**Avis délibéré de la mission régionale d'autorité
environnementale sur le parc photovoltaïque au sol du
Riosset porté par la société E-Sweet Énergies sur la
commune de Cléon-d'Andran (26)**

Avis n° 2026-ARA-AP-2074 N17320

Avis délibéré le 16 juin 2026

Illustration 2: Plan de masse du projet. Source : dossier de PC.

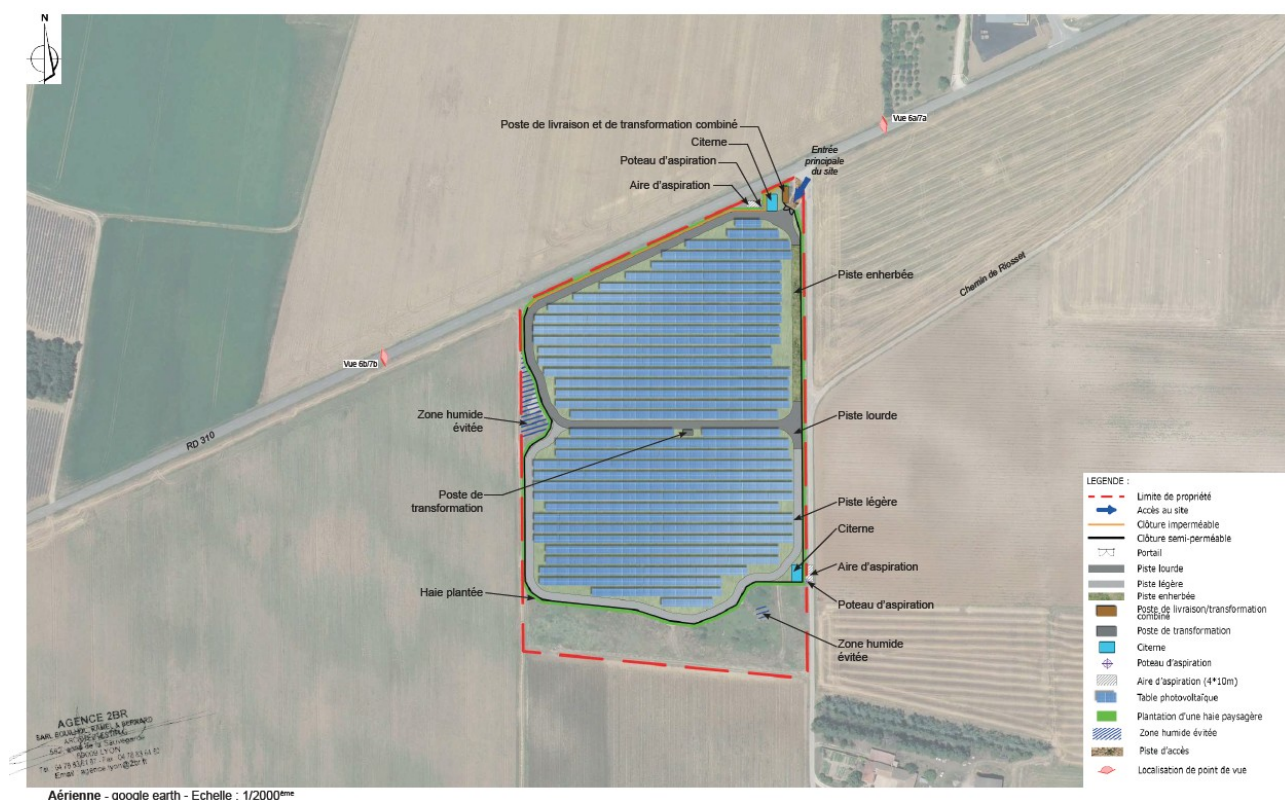
Le raccordement en souterrain de la centrale photovoltaïque au réseau électrique national n'est pas décrit précisément, ni les travaux éventuels concernant le poste source, ni leur calendrier. Ses incidences environnementales ne font donc pas l'objet d'une analyse complète et la capacité réservée au titre du schéma régional de raccordement au réseau des énergies renouvelables 2025 (S3REnR) n'est pas mentionnée⁴. Faisant partie du projet, les caractéristiques et le tracé du raccordement doivent être présentés et ses incidences évaluées de manière détaillée, ainsi que tous les éventuels renforcements de poste de transformation et de lignes haute tension, et cela même s'ils relèvent d'une maîtrise d'ouvrage et d'un calendrier différents⁵. Ces éléments doivent figurer le cas dans le dossier fourni, qui doit les inclure dès ce stade.

L'Autorité environnementale recommande de décrire précisément et d'inclure explicitement dans le périmètre du projet, et donc de l'étude d'impact, le raccordement au réseau électrique, fonctionnellement lié au parc photovoltaïque, d'établir le calendrier de raccordement envisageable en fonction des capacités réservées au titre des énergies renouvelables concernées des postes envisagés, ainsi que les éventuels renforcements du réseau électrique national nécessaires, et de présenter leurs incidences et les mesures prises pour éviter, réduire et si besoin compenser ces incidences.
